Van: [redacted]
Aan: Herinrichting Frans Halsbuurt
Onderwerp: Re: Online straatbijeenkomst Eerste Jacob van Campenstraat - melding 92
Datum: dinsdag 11 mei 2021 18:04:19

Van: [redacted]@gmail.com>
Verzonden: vrijdag 30 april 2021 15:41
Aan: Herinrichting Frans Halsbuurt <Franshalsbuurt@amsterdam.nl>
Onderwerp: Re: Online straatbijeenkomst Eerste Jacob van Campenstraat op donderdag 1 april van 21.00 – 21.45 uur.

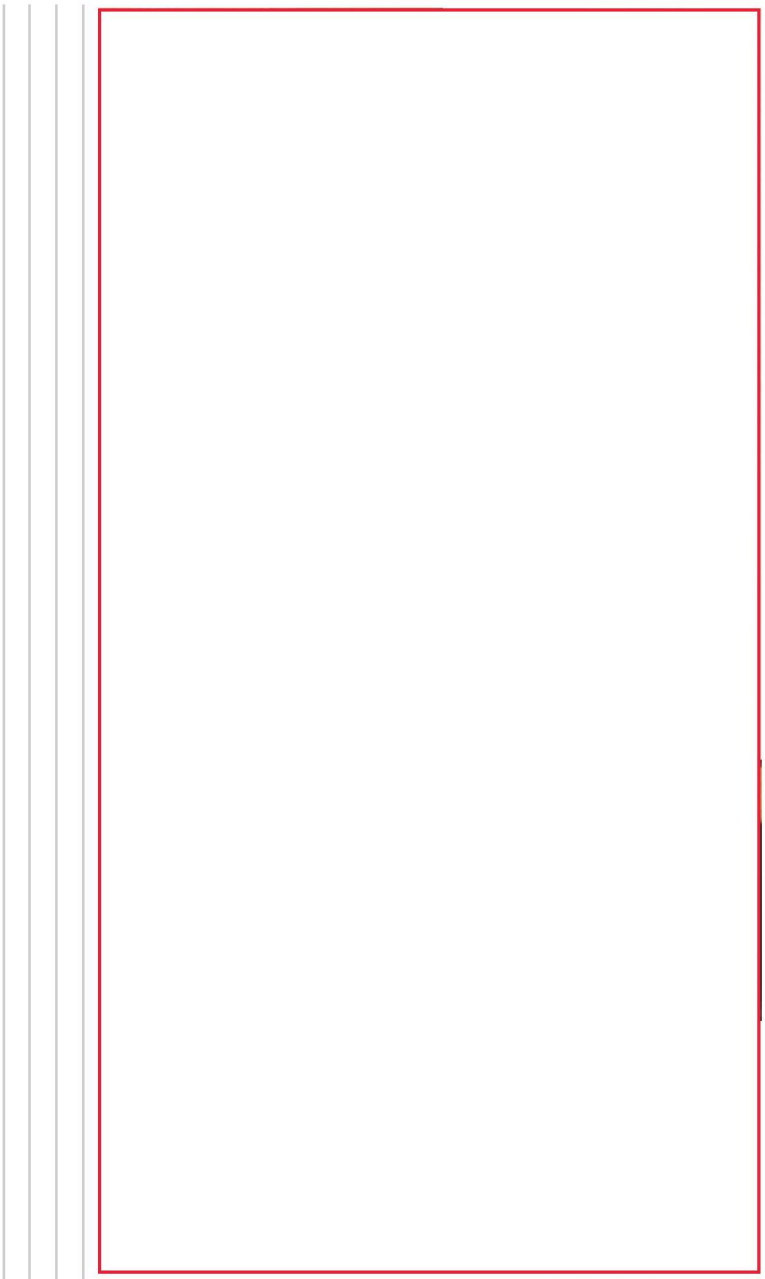
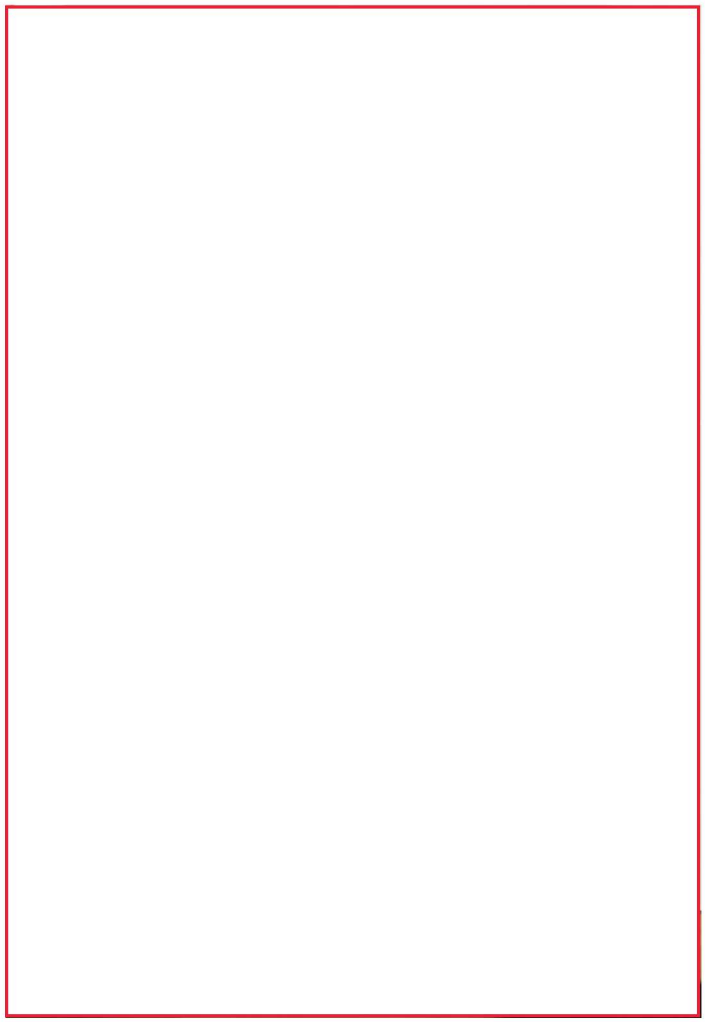
Naar aanleiding van de meeting zou ik nog een foto sturen van hoe het was. Iemand zei in de meeting dat de bomen er al sinds de jaren 80 zouden staan. Is dus niet zo, in iedere geval die in dit oostelijke deel, deze zijn na 94 gepland.

Juli 2017, voorbeeld van slecht onderhoud,

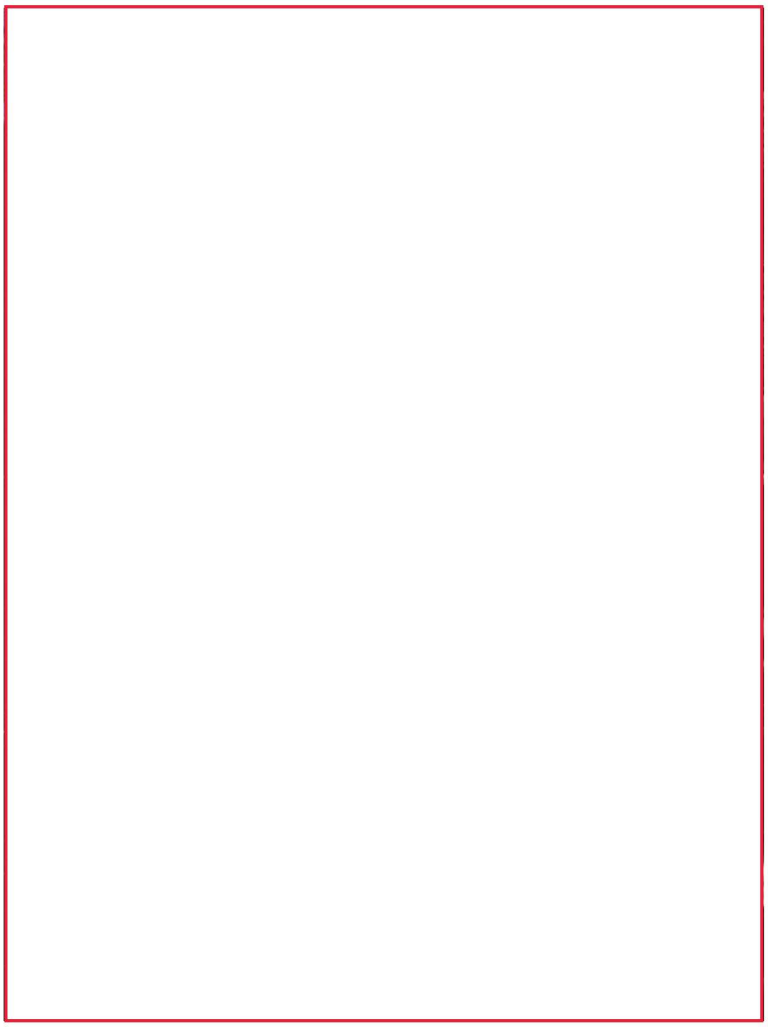
Dit zou het enige type zijn dat hier kon ‘aanslaan’ destijds. De grond eronder was vervuild. Dat zou zijn vanwege de autogaragebedrijven die hier vroeger zaten. De wortels van de Vleugelnoot gaan niet diep, dus dat was op de reden van vervuilde grond goed, maar de bomen compenseren dat naar de breedte. Dit geeft de laatste jaren nogal wat problemen - tot ernstige valpartijen van voetgangers en schade aan de huizen- waar ik in de mail hierna op terugkom.

Maar de strekking is: we hebben nu de kans dit goed en knap aan te pakken, anders hebben we een groter probleem over 5 jaar, en kan de straat weer open.
